INSTITUTO NACIONAL DE VÍAS **PROCESO MISIONAL EJECUCIÓN DE PROYECTOS DE INFRAESTRUCTURA DE TRANSPORTE** **MANUAL DE INTERVENTORÍA OBRA PÚBLICA** **LISTA DE CHEQUEO INFORME MENSUAL DE INTERVENTORÍA**	CÓDIGO	MEPI-MN1-IN-15-FR-1
		VERSIÓN	1
		PÁGINA

Contrato de Interventoría No. 1027 de 2022 **Interventoría:** RESTREPO Y URIBE S.A.S.

Objeto Contrato de Obra:
CONSTRUCCION DE LA DIAGONAL 31 N ENTRE CARRERA 9 Y VARIANTE DE POPAYAN (AVENIDA DE LOS PROCERES)

INFORME MENSUAL No. 15 **MES O PERIODO:** Mayo de 2025

5.4.4 Sección Transversales

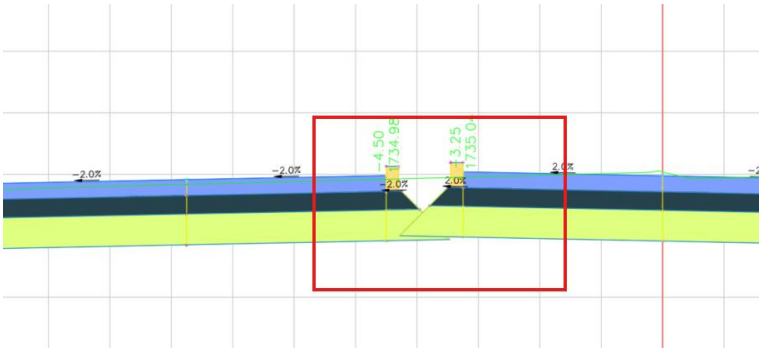
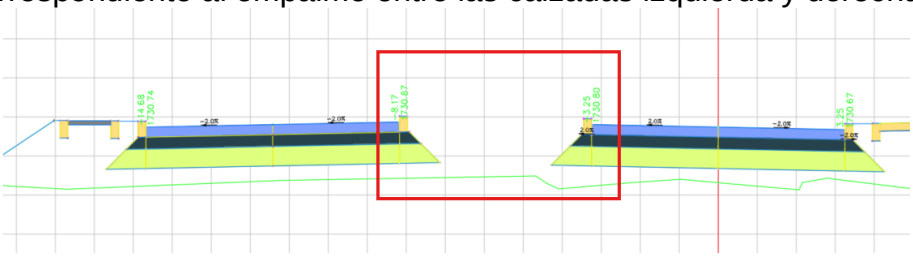
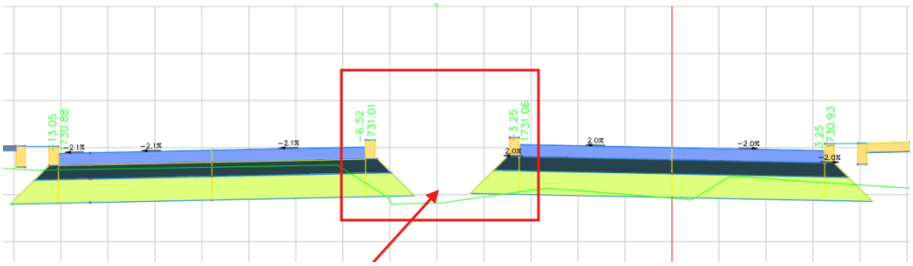
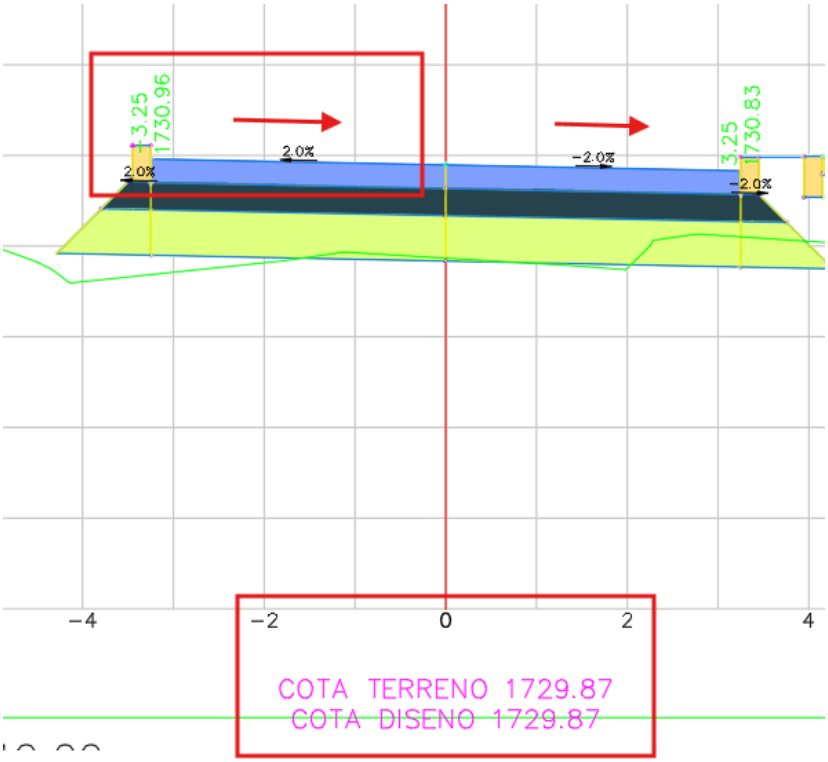
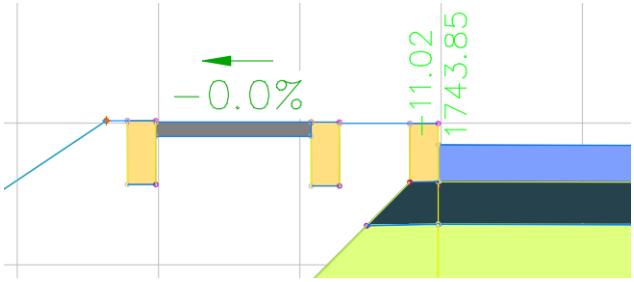
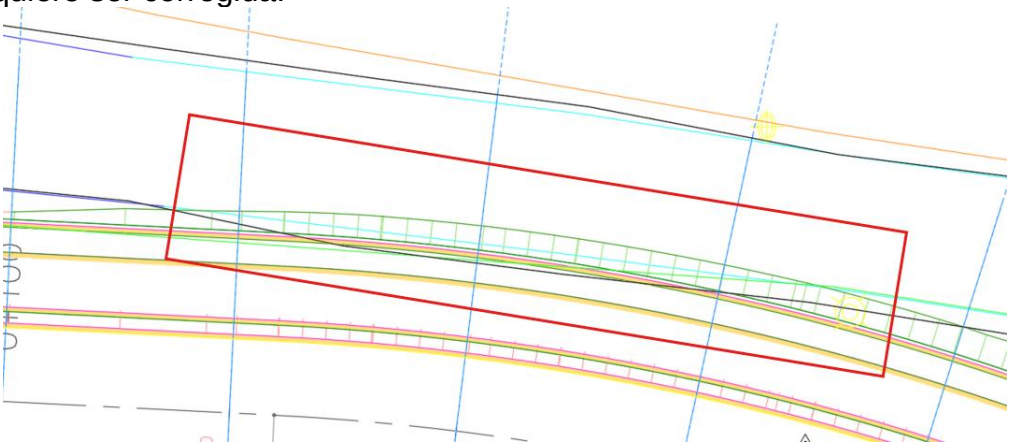
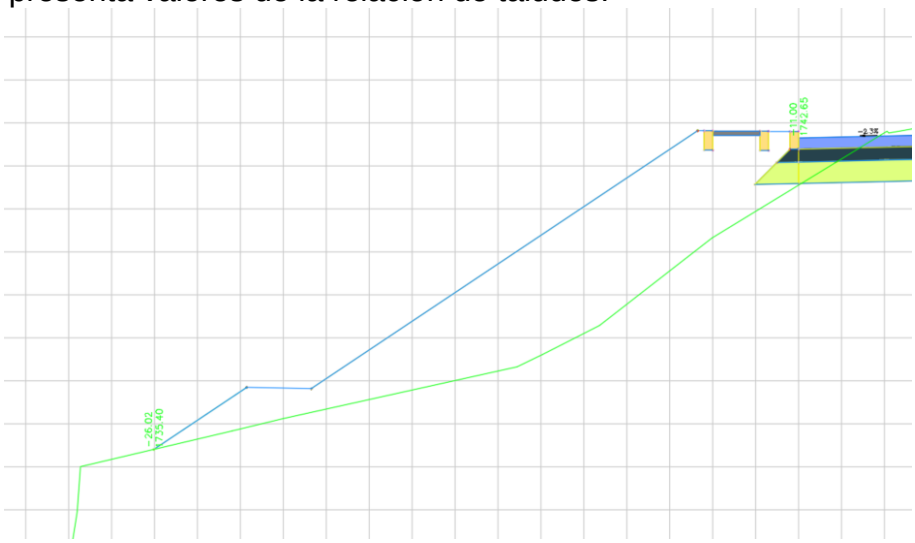
- Se evidencia una superposición entre las calzadas izquierda y derecha, lo cual indica la ausencia de un empalme geométrico adecuado. Esta condición refleja una deficiencia en la articulación transversal del diseño, generando un conflicto en la entre ambas calzadas.

- No se presentan los chaflanes ni los taludes de corte y relleno en el sector correspondiente al empalme entre las calzadas izquierda y derecha

- Se solicita definir la solución de drenaje en la zona media entre las calzadas, dado que el diseño actual presenta una configuración que propicia la acumulación de agua en ese sector. Esta condición genera diferencias de presión hidrostática entre ambas calzadas, lo cual puede inducir el paso de agua a través del terraplén por líneas de presión, ocasionando fenómenos de socavación, arrastre de finos y debilitamiento progresivo de la estructura del pavimento.

- Se identificó una inconsistencia en las etiquetas de las secciones, en las cuales la cota de terreno natural y la cota de rasante presentan el mismo valor, situación que evidencia un error en la modelación de los label y puede comprometer la interpretación del diseño definitivo.
- En la representación de las secciones transversales no se han definido adecuadamente las flechas de la pendiente transversal, esta debe indicar la de dirección del drenaje superficial.

- Se evidencia la omisión de pendiente transversal en el andén de la calzada izquierda, proyectándolo como una superficie plana. Esta configuración no es admisible, dado que el andén debe incorporar un bombeo mínimo hacia alguno de los bordes.

- En el tramo comprendido entre los K0+050 y K0+100 de la calzada derecha, se verifica que el chaflán del terraplén invade la calzada existente. Esta situación ya ha sido advertida en las dos mesas de trabajo anteriores y requiere ser corregida.

- No se han proyectado obras de contención en los sectores donde se presentan terraplenes con alturas considerables.
- No se presenta valores de la relación de taludes.

- No se presenta el cálculo de volúmenes de corte ni de terraplén asociados al diseño proyectado.
